**CCR-VIA -- COMITATO DI COORDINAMENTO REGIONALE PER LA
VALUTAZIONE D'IMPATTO AMBIENTALE**

Giudizio n° 3392 Del 15/04/2021

Oggetto: Sfruttamento giacimento e risanamento ambientale località S. Lorenzo

Tipo procedimento: Valutazione di impatto ambientale ai sensi dell'art. 19 del D.Lgs. 152/06 e ss.mm.ii.

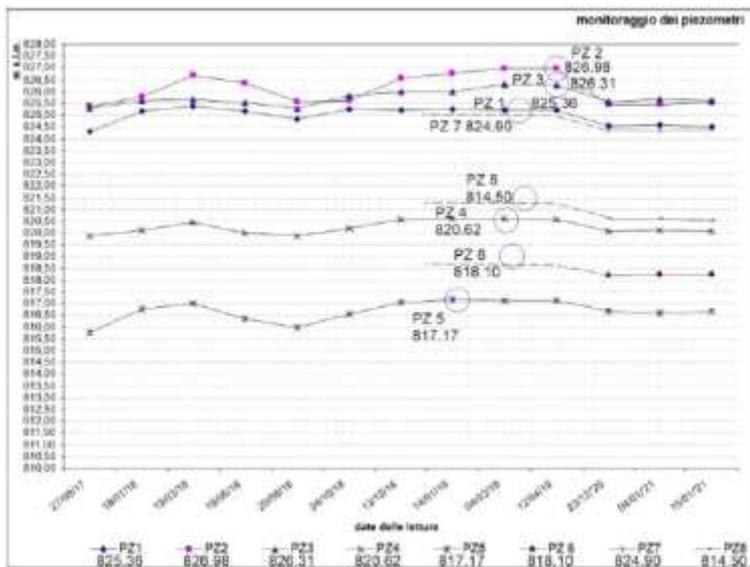
- 1) integrare la rete piezometrica con ulteriori piezometri ubicati al fine di coprire in maniera omogenea l'intero sito, rielaborando la superficie piezometrica;
- 2) allegare le schede di condizionamento dei piezometri;
- 3) effettuare le sezioni stratigrafiche - geologiche con evidenze dell'orizzonte "limo-argilloso" e relativi sondaggi ed ubicazioni nei quali è stato individuato;
- 4) effettuare le sezioni stratigrafiche dando chiara evidenza del rispetto del franco (nella sezione riportata nell'allegato "Modello andamento falda nel sottosuolo" deve essere quotato il fondo scavo e la superficie piezometrica).
- 5) integrare la documentazione approfondendo le relazioni idrogeologiche tra il sito e la derivazione ad uso potabile (pozzo) e sorgente, segnalate dalla Regione (si veda cartografia riportata in basso)

Sono stati realizzati tre nuovi piezometri in posizione concordata nonché è stato riattivato un piezometro che al momento del sopralluogo risultava manomesso.

I piezometri sono stati realizzati con sonda a rotazione a carotaggio continuo e quindi il foro condizionato con tubo un PVC microfessurato. Il terminale piezometrico è stato sigillato con miscela di malta cementizia e protetto con pozzetto metallico dotato di lucchetto. Per elaborare il modello sepolto della falda si sono utilizzate le letture svolte nel tempo.

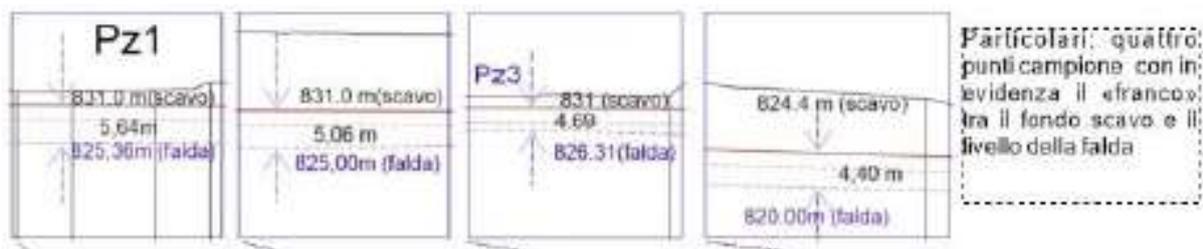
- c. La ditta ha elaborato una direzione del flusso della falda utilizzando dati non coevi;
 - d. La ditta non ha aggiornato il Piano Preliminare di utilizzo terre e rocce da scavo;

Con le diverse letture ai piezometri, è stata elaborata la “morfologia” sepolta della superficie freatica. Come si può osservare la tendenza media è di avere una vergenza verso Nord. Il tecnico ricorda che si tratta di una falda sicuramente locale, sostenuta dal livello impermeabile sottostante.

Utilizzando il profilo “1” che taglia l'area da Sud a Nord, su questa è stata riportata l'intersezione con la morfologia della falda e come dichiara il tecnico, in ogni punto il franco tra il fondoscavo progettato e la superficie piezometrica è sempre molto superiore ai due metri richiesti.

Tabella 16 Valutazione delle emissioni al variare della distanza tra recettore e sorgente per un numero di giorni di attività compreso tra 250 e 200 giorni/anno

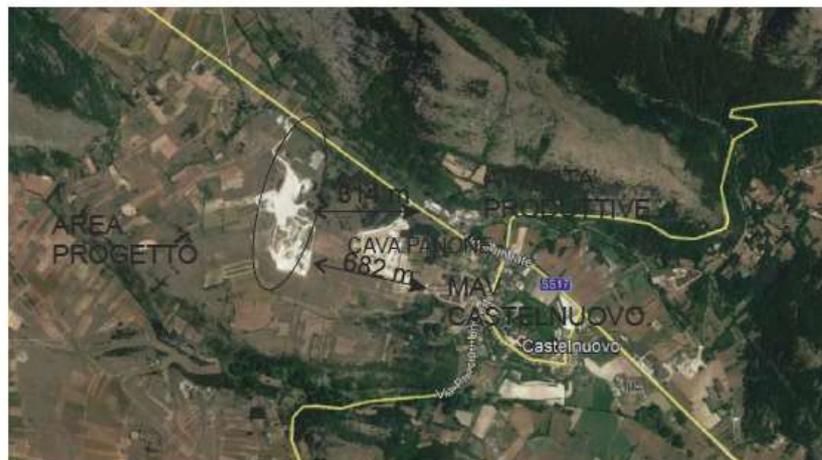
- e. Incongruenza dei dati riportati nella relazione per il calcolo delle emissioni diffuse rispetto a quelle per il calcolo dell'effetto cumulo in relazione a: traffico veicolare e flusso di massa delle emissioni diffuse;

Il tecnico dichiara che non si hanno recettori prossimi all'area di progetto. Tutti i potenziali recettori sono sensibilmente lontani. Come si può osservare, nelle vicinanze è presente la cava esercitata dalla Panone srl che sarà presa in considerazione nel contesto della valutazione dell'effetto cumulo.

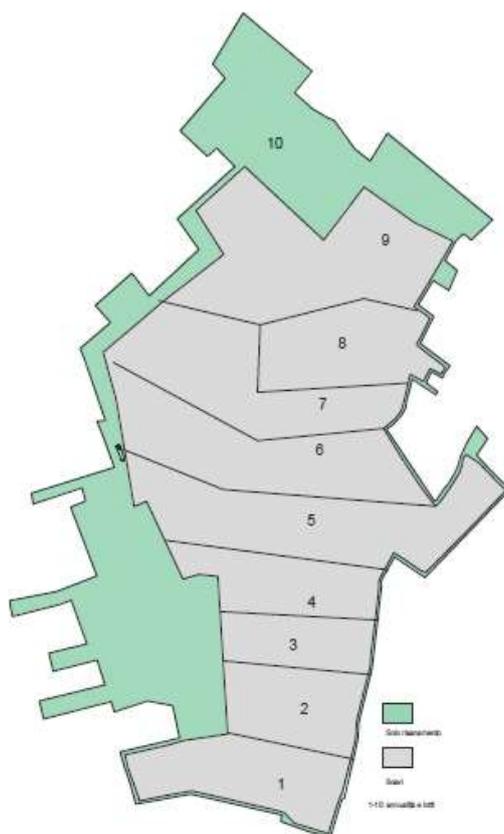
- g. Mancata evidenza della disponibilità di acqua destinata alla mitigazione delle polveri ed informazioni carenti circa il sistema di nebulizzazione della cava;

Sulla base dei dati pluviometrici mensili, dei giorni di pioggia e di neve, considerando che in quei giorni non è necessario irrorare è stato calcolato che:

Secondo i dati disponibili non si avranno momenti di mancanza di disponibilità mentre viceversa potrebbe talora verificarsi la presenza di esuberi nel mese. Va da sé che in caso di sovrabbondanza si potrà anche incrementare i cicli mentre in caso di siccità prolungata non prevista o prevedibile dai valori medi si provvederà ad approvvigionare le cisterne portando l'acqua dal proprio impianto con i viaggi in arrivo al mattino e nel primo pomeriggio

Il proponente ha presentato la planimetria denominata “TAVOLA T10 – INQUADRAMENTO TERRITORIALE”, datata dicembre 2020, che di seguito si riporta, in cui è indicato, in legenda, la superficie del perimetro delle aree di completamento dello sfruttamento giacimento, pari a **183.583 m²**.

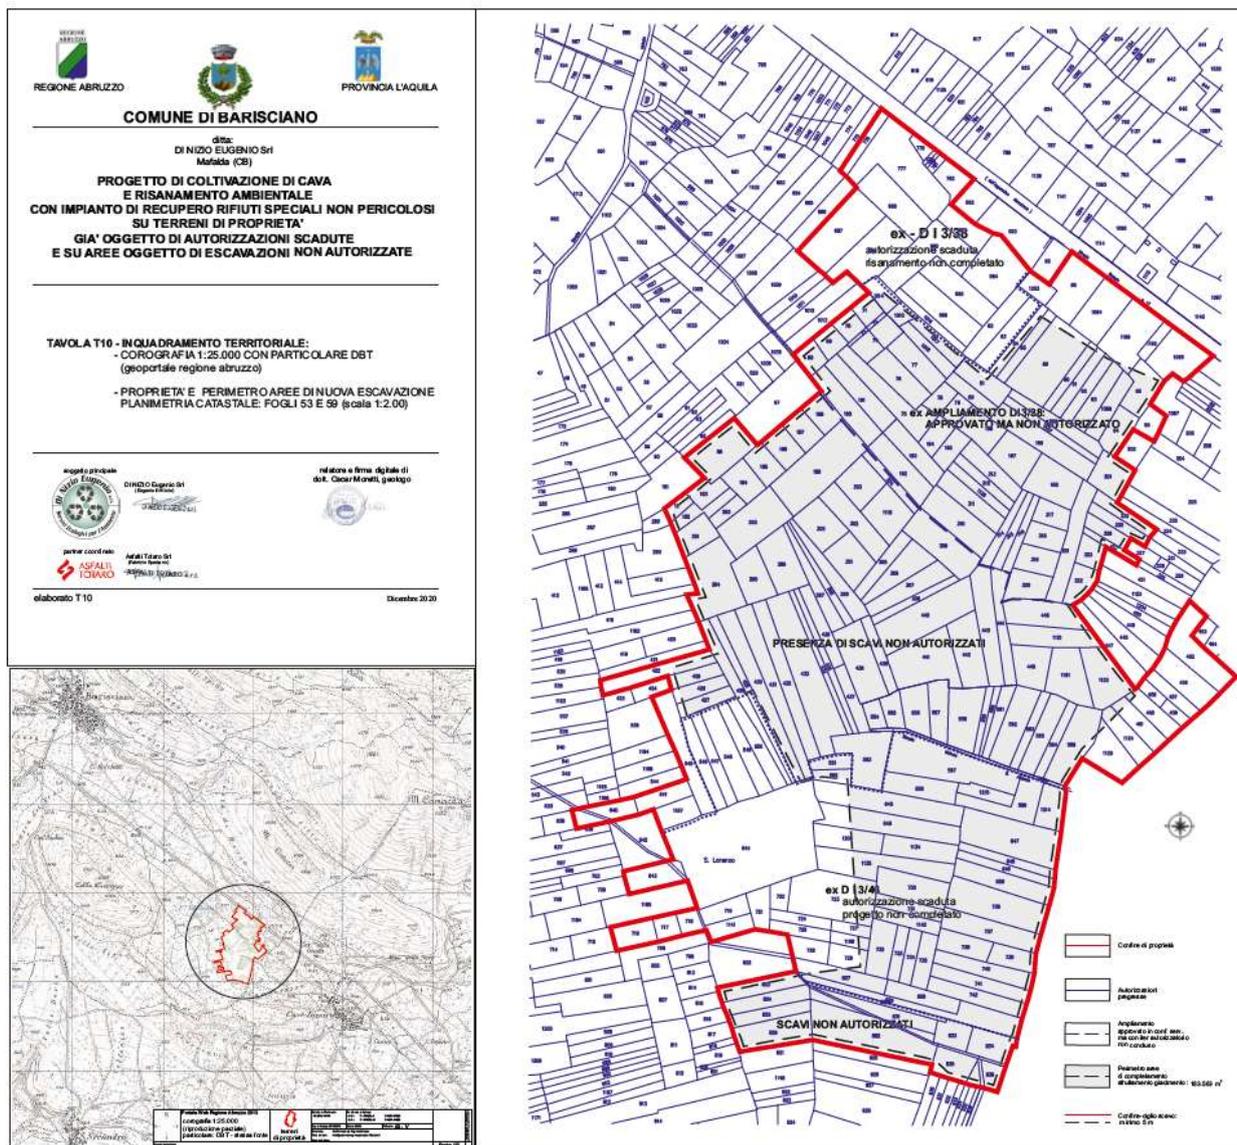
6. Presentare una chiara planimetria di cantiere con indicazione e calcolo delle nuove superfici di scavo.
